Bergen, 15.07.2013

Høyringsfråsegn til søknader om løyve til å byggje 13 småkraftverk i Kvinnherad, Jondal og Ullensvang

Figur 1 Illustrasjon av samla verknaden av Børsdalen kraftverk og Valedalen kraftverk på INON-sone 1.

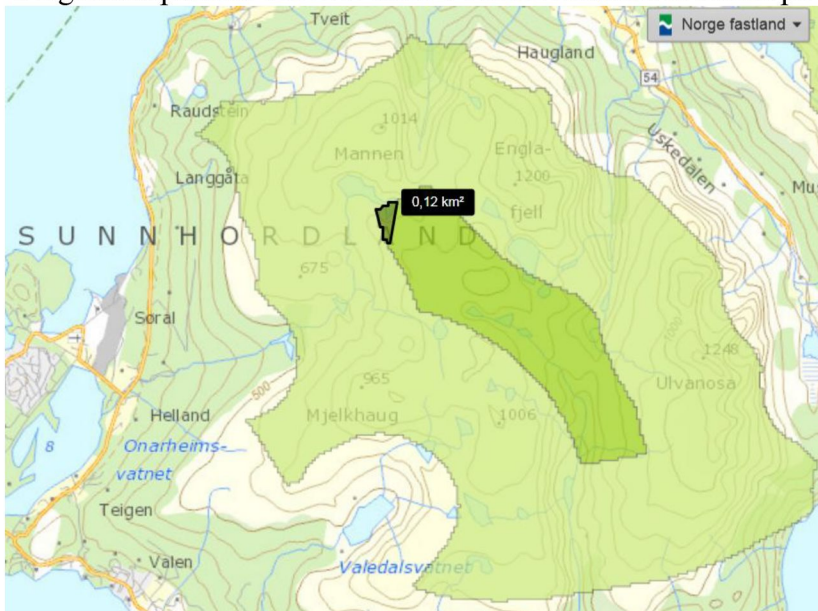
Inngrepet ved Sitautevatnet til Småstølvatnet medfører ein reduksjon i same INON-soneområde som den planlagte utbygginga i Børsdalselva med tilhørende inngrep i Kvanngrødtjørn og Fagerdalsvatnet. I vurderinga av INON-reduksjon her må ein sjå desse to prosjekta under eitt. Dette må også vektleggjast i den samla vurderinga av prosjekta i "Følgefonnapakken". INON-sone 1 i dette området er samla på 7 km² før inngrepet.

Sjølv om noko av INON-sone 1 vert tilbakeført til INON-sone 2, så er reduksjon av INON-sone 1 som følgje av planlagte inngrepa i tilknytning til Børsdalselva og Valedalen kraftverk på om lag 0,12 km² (jf. figur 1). Dette utgjer ein reduksjon på om lag 98%. Tek vi omsyn til oppdaterte data etter 2008 vil gjenverande INON-sone 1 på om lag 0,12 km² verta ytterlegare redusert som følgje av eksisterande traktorvegen til Svidhaug.
